RIQUALIFICAZIONE DEGLI ORMEGGI CON L'INSTALLAZIONE DI PONTILI GALLEGGIANTI NELLA RADA DI LERICI

Progetto:
(ID:10272) RIQUALIFICAZIONE DEGLI ORMEGGI
CON L'INSTALLAZIONE DI PONTILI
GALLEGGIANTI NELLA RADA DI LERICI

Verifica di assoggettabilità alla Verifica di Impatto Ambientale VIA art. 19 co.4 D.Lgs. 152/2006 e s.m.i.

Osservazioni

1.1.4 Compromissione paesaggistica e perdita di valore

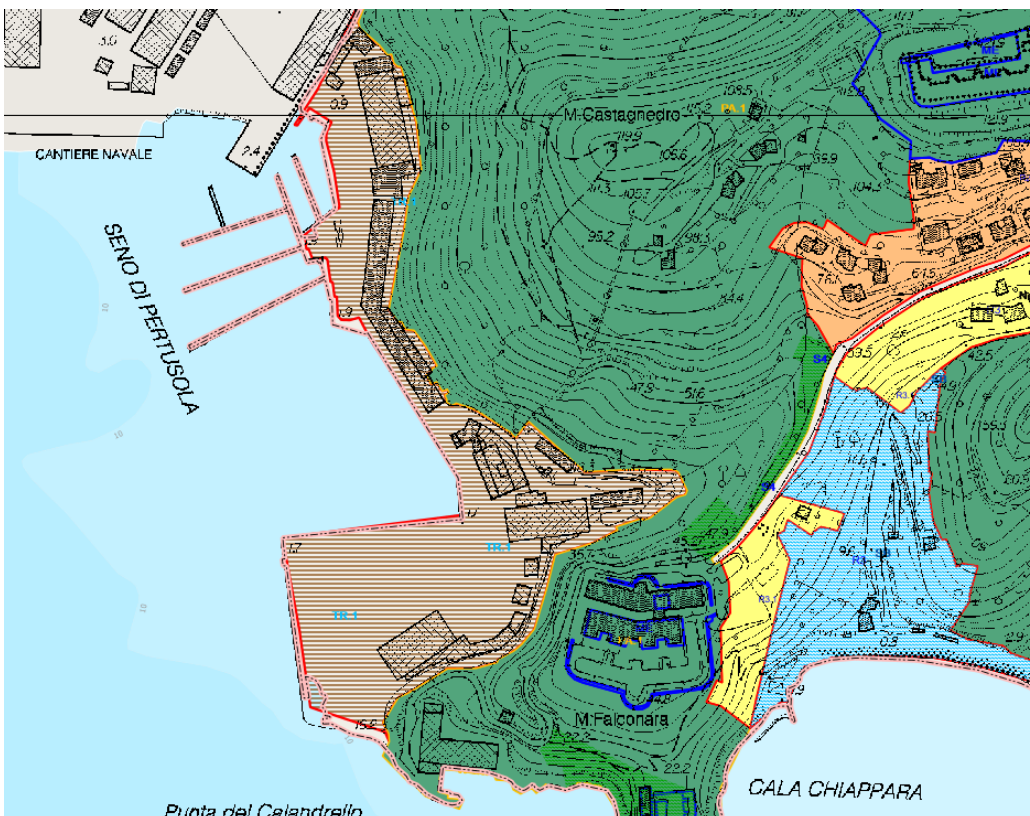
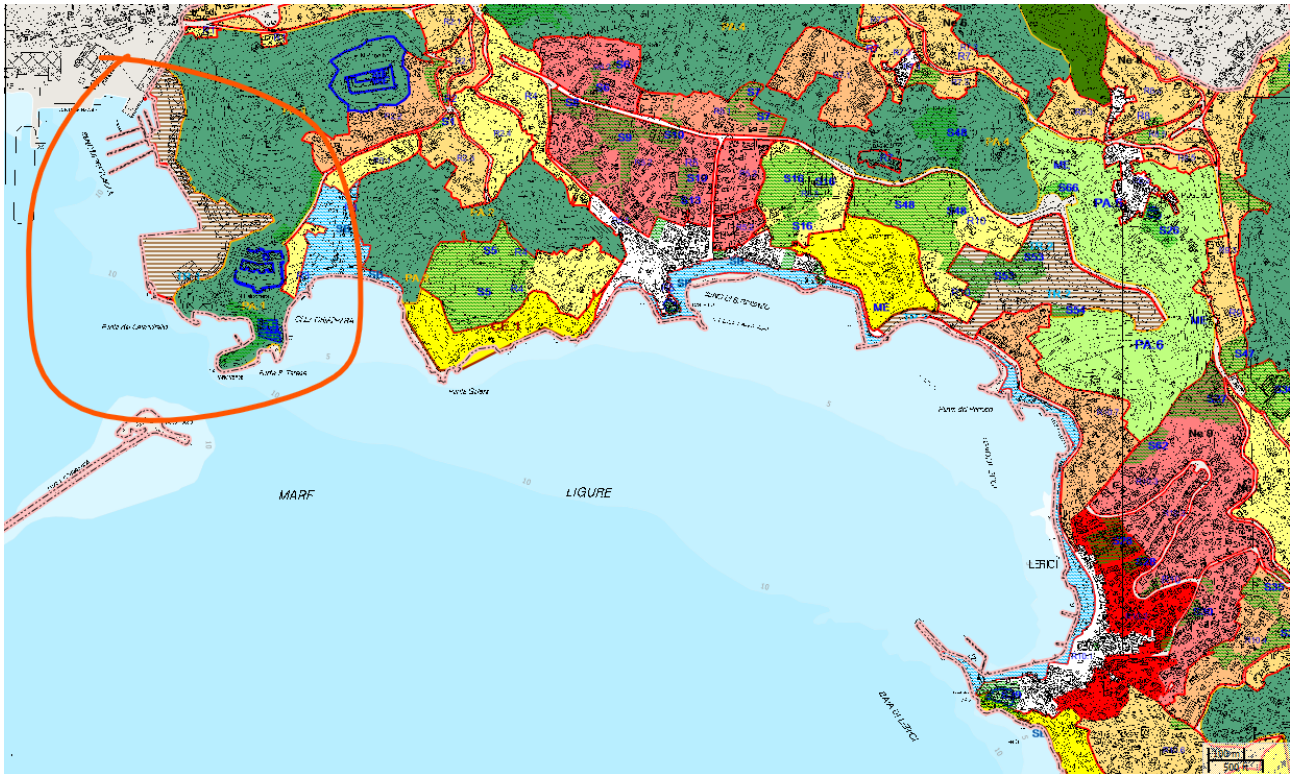
Il progetto, intervenendo solo su una parte, meno della metà, delle imbarcazioni presenti in rada, crea di fatto una situazione di disordine e una cacofonia visiva che compromette l'armonia e la piacevolezza dell'attuale assetto paesaggistico, estremamente identitario e di notevole valore attrattivo

1.3.1 uso di dati non aggiornati

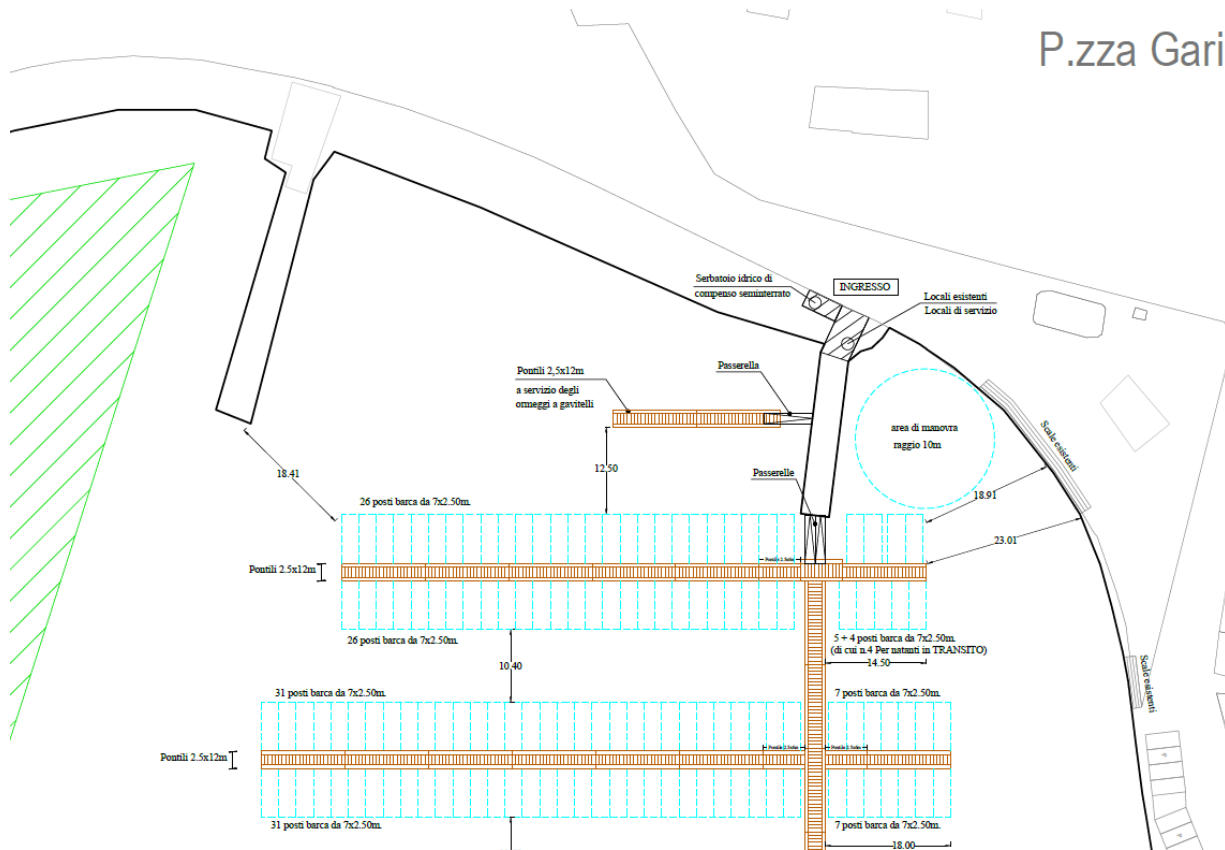
Non risulta nella relazione progettuale una indagine aggiornata su l'impatto di questi fenomeni nella rada di Lerici. Non ci sono dati recenti e non risulta che siano mai stati commissionate in questi ultimi anni misure strumentali sulla direzione e intensità dei venti prevalenti e sulla intensità e altezza dell'onda che entra effettivamente in rada. Non vorremmo che venisse alimentato un modello di calcolo, sia pure rigoroso e cautelativo, con dati non propriamente pertinenti al caso specifico. Ci auspichiamo una verifica, una presa di responsabilità e una maggiore documentazione in tal senso.
